COMUNE DI PISA

Pratica n. 2020/EP/003441

Oggetto: Piano di Recupero, ai sensi dell'art. 4.3 delle NTA del RU, per il Recupero di volumi esistenti a favore di destinazione commerciale e residenziale posti in via Emanuele Filiberto Duca d'Aosta.

VERBALE conferenza di servizi del 25/02/2021

PLANIMETRIA STATO ATTUALE scala 1/ 1000

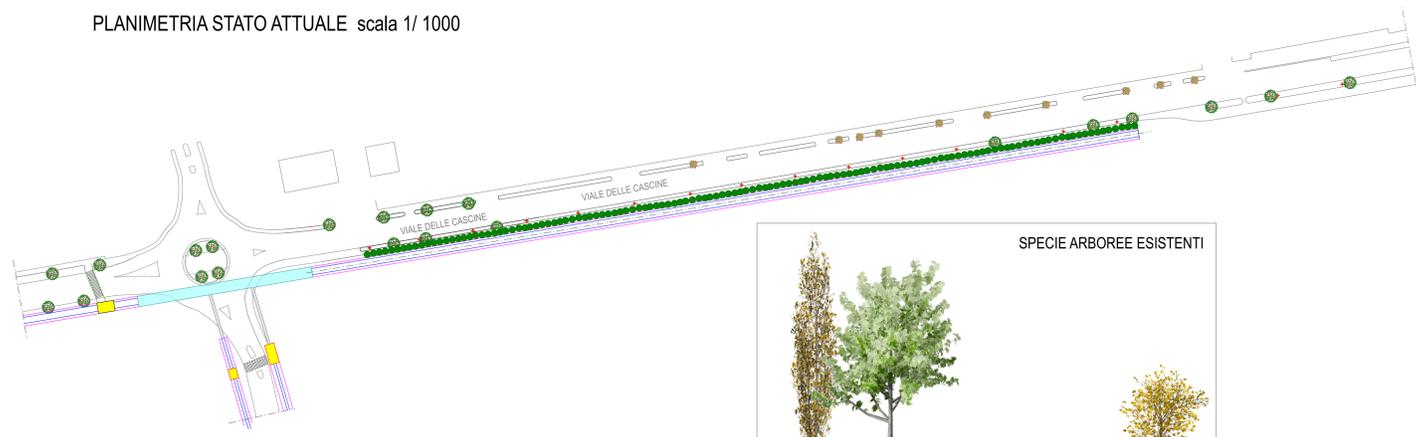
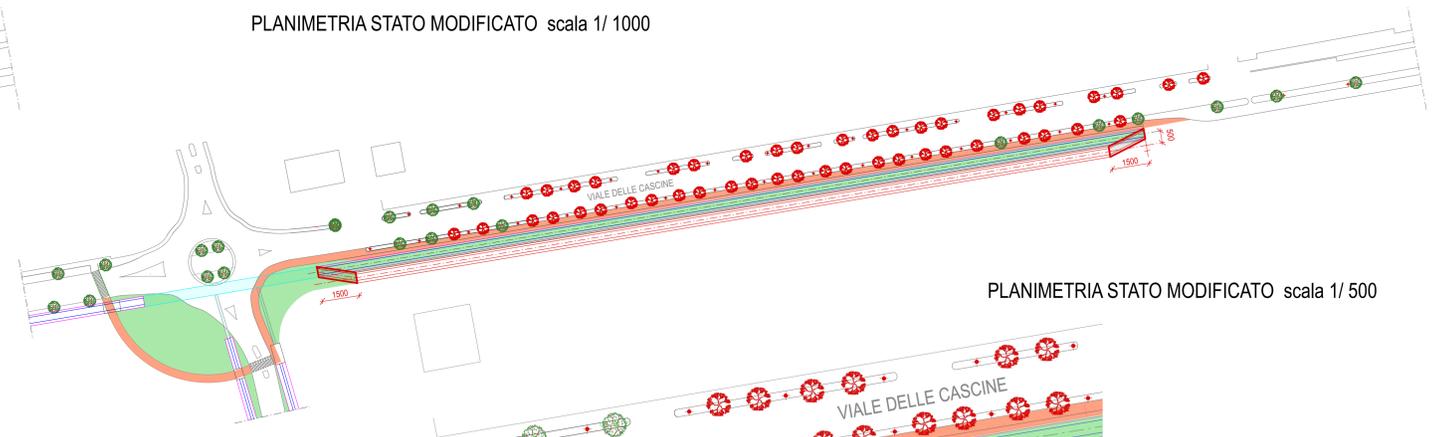
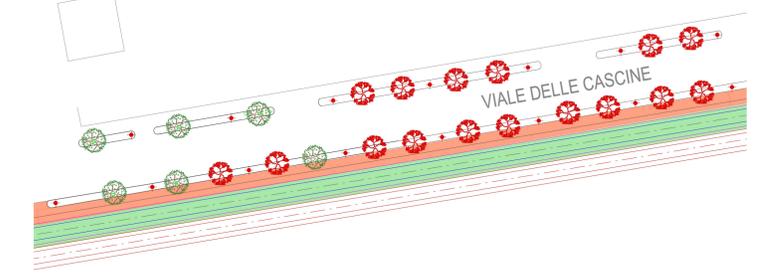
- 1) che la porzione di area di 700 mq prevista come verde privato ad uso pubblico sia invece trasformata in verde pubblico con cessione gratuita e realizzazione a scomputo oneri. Dovrà pertanto essere presentato progetto dell'opera pubblica ai sensi del codice di contratti. L'ufficio si riserva di verificarne i contenuti prima dell'adozione;
- 2) che la realizzazione e le manutenzioni ordinarie e straordinarie del percorso pedonale ad uso pubblico di connessione siano a carico del soggetto attuatore e non gravino sul Comune di Pisa;

- 3) che la restante parte di superficie da cedere come verde pubblico a standard sia individuata l'area di 1704 mq individuata catastalmente al foglio 16, particella 110 per una lunghezza di 336 mt. e di larghezza 5,00 mt. (allegato A) precisando che il nuovo confine catastale tra le proprietà sarà il baricentro/interasse del nuovo canale di regimazione delle acque meteoriche prospiciente l'area di proprietà privata del richiedente, di cui alla sezione stradale (allegato B);
- 4) non si prevedono prescrizioni per quanto riguarda la monetizzazione degli standard a parcheggio.
